Detaljplan för del av Hegona-Berga 3:1 mfl, Oxbacken, Nyköpings kommun

Hur samrådet bedrivits

Yttranden och bemötanden

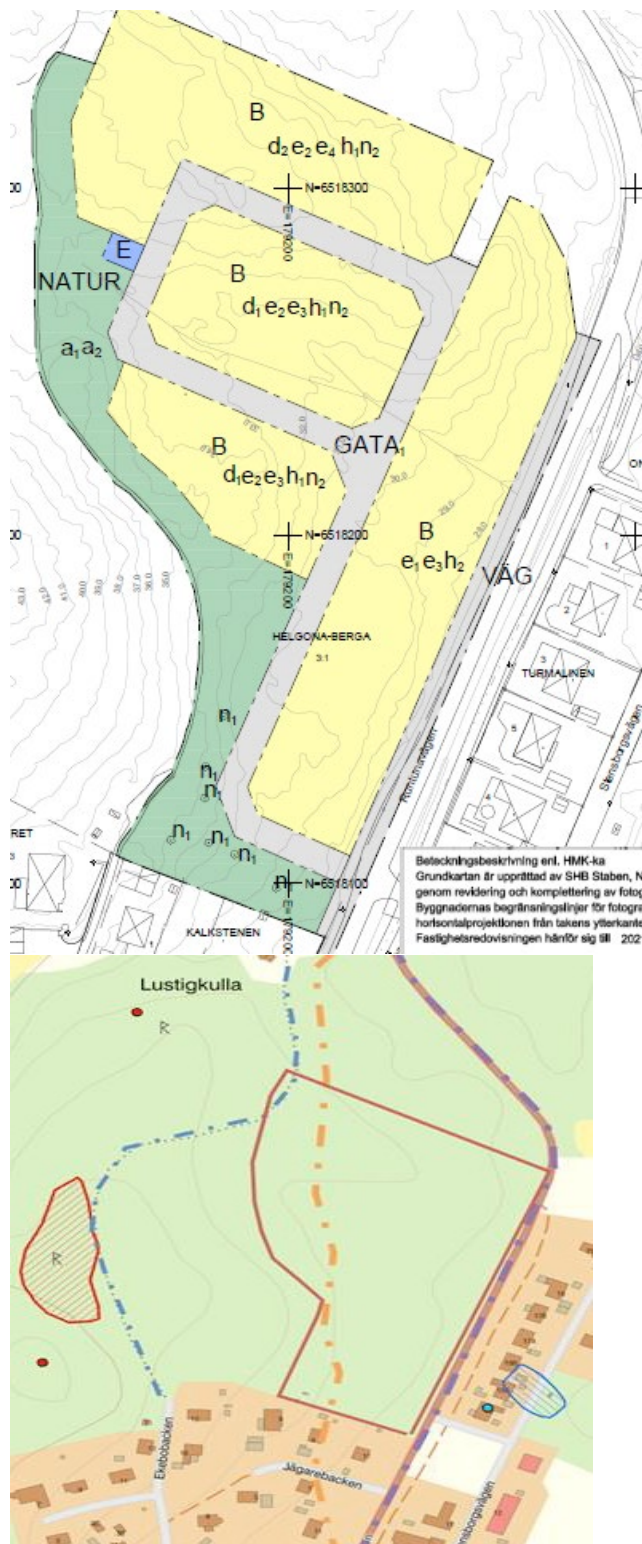
Länsstyrelsen saknar en beskrivning av eventuella åtgärder för att säkerställa trygga passager/övergång- och cykelövergångsställen mellan planområdet och befintlig gång- och cykelväg på den östra sidan av Runtunavägen.

Trafikverket är väghållare för Runtunavägen. Länsstyrelsen uppmuntrar kommunen till att föra en dialog med Trafikverket gällande möjligheten att skapa trygga passager/övergång- och cykelövergångsställen i anslutning till planområdet.

Synpunkten om dialog kring säker passage för gång-och cykel med Trafikverket noteras och planeras.

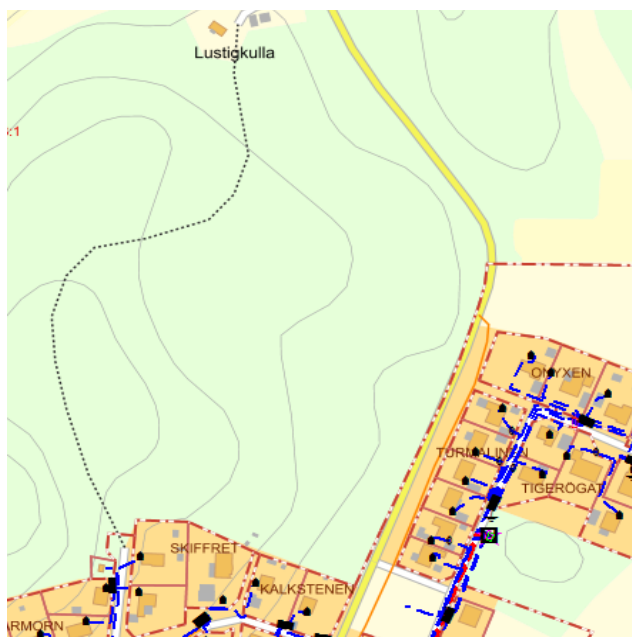
Trafikverket vill uppmärksamma att föreslagen anslutning till väg 807 ska uppfylla kraven i VGU (Vägar och gators utformning), bl.a. gällande siktsträckor och utformning. Trafikverket anser i övrigt att en bestämmelse om utfartsförbud bör läggas in i plankartan i erforderlig omfattning utmed den allmänna vägen.

Trafikverket anser att det byggnadsfria avståndet utmed väg 807 ska beaktas, d.v.s. byggnader ska hålla minst 12 meter till vägområdets yttre gräns. Plankartan kan med fördel förses med prickmark som motsvarar detta avstånd.

Av planhandlingarna framgår att gällande bullerriktvärden klaras i området. Planbeskrivningen nämner ett bullerplank utmed väg 807. Trafikverket vill uppmärksamma att ett ev. plank ska placeras utanför vägområdet och det får inte vara siktskyddande vid områdets anslutning till väg 807.

Eventuella stödmurar utmed väg 807 ska placeras utanför vägområdet längs den allmänna vägen. Det ska också säkerställas att markförhållandena klarar den tyngd som ev. fyllnadsmassor innebär, så att inte sättningar uppstår i väganläggningen. På samma sätt som ett bullerplank, får stödmurar inte bli siktskyddande vid utfarten från området.

Planbestämmelse om utfartsförbud norr om föreslagen utfart längs med Runtunavägen läggs till på plankartan för att säkerställa att utfart inte planeras i siktskymt läge. För att säkra ett byggnadsfritt avstånd närmast Runtunavägen läggs prickmark om 6 m från vägens beläggningskant samt därtill korsprickad mark om 6 m, se plankarta, efter diskussion med Trafikverket i frågan.

Trafikverkets synpunkter om stödmurar utanför vägområdet noteras, något som endast är möjligt för framtida boende att sätta upp inom den egna fastigheten. Plan-och genomförandebeskrivning kompletteras med text om att ev bullerplank och stödmurar inte ska skydda sikt från vare sig lokalgata eller längs med Runtunavägen.
